**Commission économique pour l'Europe**

**Forum mondial de l'harmonisation  
des Règlements concernant les véhicules**

Règlement ONU n° 129 (Systèmes améliorés de retenue pour enfants)

**Proposition de complément 9 à la série 01 d'amendements****Communication de l'expert de l'European Association of Automotive  
Suppliers\***

Figure 1  
Conditionnement des tendeurs montés directement sur le système amélioré de retenue pour enfants

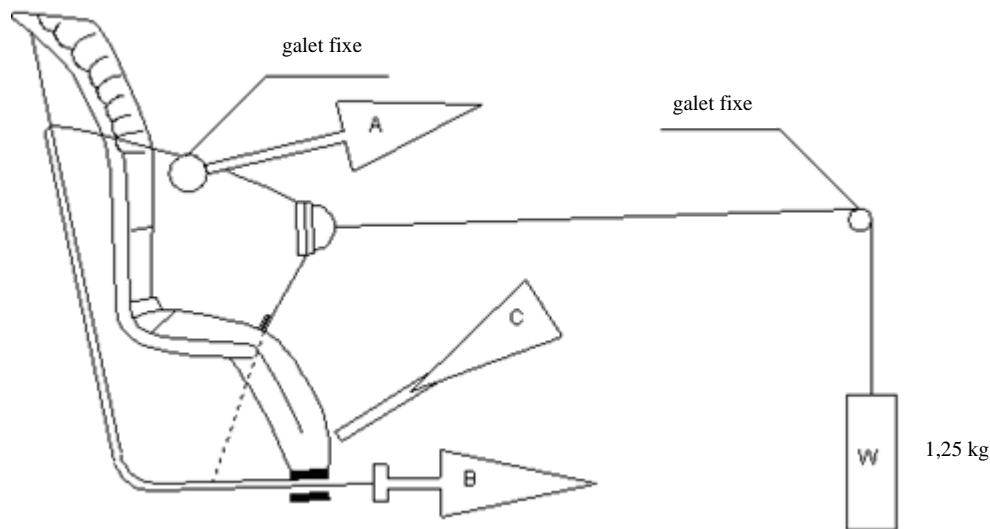
1. **Conditionnement des tendeurs montés directement sur le système amélioré de retenue pour enfants (figure 1)**
  - 1.1 **Mode opératoire**
    - 1.1.1 La sangle étant placée dans la position de référence définie au paragraphe 7.2.6.1 du présent Règlement, extraire au moins 50 mm de sangle du harnais intégré en tirant sur l'extrémité libre de la sangle.

- 1.1.2 Fixer l'extrémité tendeur du harnais intégré au dispositif de traction A.
    - 1.1.3 Actionner le tendeur et extraire au moins 150 mm de sangle dans le harnais intégré. Cette longueur représente la moitié d'un cycle et place le dispositif de traction A dans la position d'extraction maximale de la sangle.

- 1.1.4 Raccorder l'extrémité libre de la sangle au dispositif de traction B.
  - 1.2 Le cycle se compose des phases suivantes :
    - 1.2.1 Tirer la sangle avec le dispositif B sur au moins 150 mm alors que le dispositif A n'exerce pas de tension sur le harnais intégré.

- 1.2.2 Actionner les tendeurs et exercer une traction avec le dispositif A alors que le dispositif B n'exerce pas de tension sur l'extrémité libre de la sangle.

- 1.2.3 En fin de course, mettre le tendeur hors fonction.

### 1.2.4 Répéter le cycle comme prescrit au paragraphe 6.7.2.7 du présent Règlement.

#### Conditionnement des tendeurs montés sur une sangle (non directement montés sur le système amélioré de retenue pour enfants)

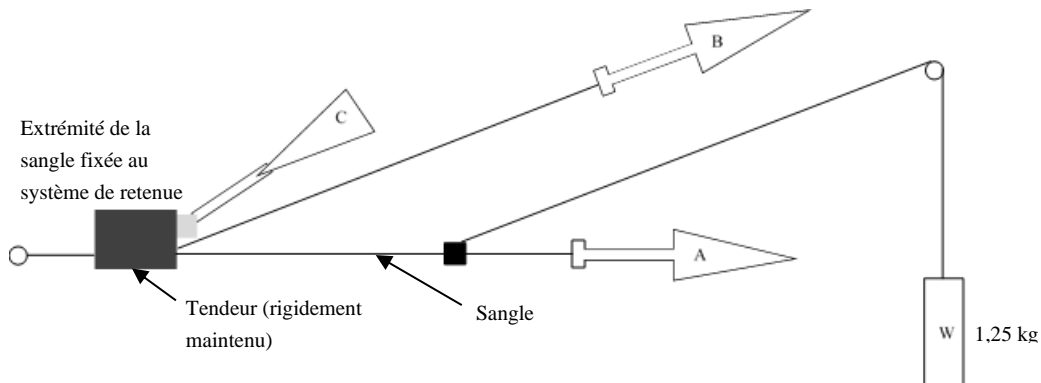
## 2. Conditionnement des tendeurs montés sur une sangle (non directement montés sur le système amélioré de retenue pour enfants) (figure 2)

2.1.2 La sangle étant placée dans la position de référence définie au paragraphe 7.2.6.2, extraire au moins 50 mm de sangle à travers le tendeur en tirant sur l'extrémité libre de la sangle.

2.1.3 Fixer l'extrémité tendeur de la sangle au dispositif de traction A.

2.1.4 Actionner le tendeur C et extraire au moins 150 mm de sangle à travers le tendeur. Cette longueur représente la moitié d'un cycle et place le dispositif de traction A dans la position d'extraction maximale de la sangle.

2.1.5 Raccorder l'extrémité libre de la sangle au dispositif de traction B.

2.2 Le cycle se compose des phases suivantes :

2.2.1 Tirer la sangle avec le dispositif B sur au moins 150 mm alors que le dispositif A n'exerce pas de tension sur la sangle.

2.2.2 Actionner le tendeur C et exercer une traction avec le dispositif A alors que le dispositif B n'exerce pas de tension sur l'extrémité libre de la sangle.

2.2.3 En fin de course, mettre le tendeur hors fonction.

2.2.4 Répéter le cycle comme prescrit au paragraphe 6.7.2.7 du présent Règlement ».
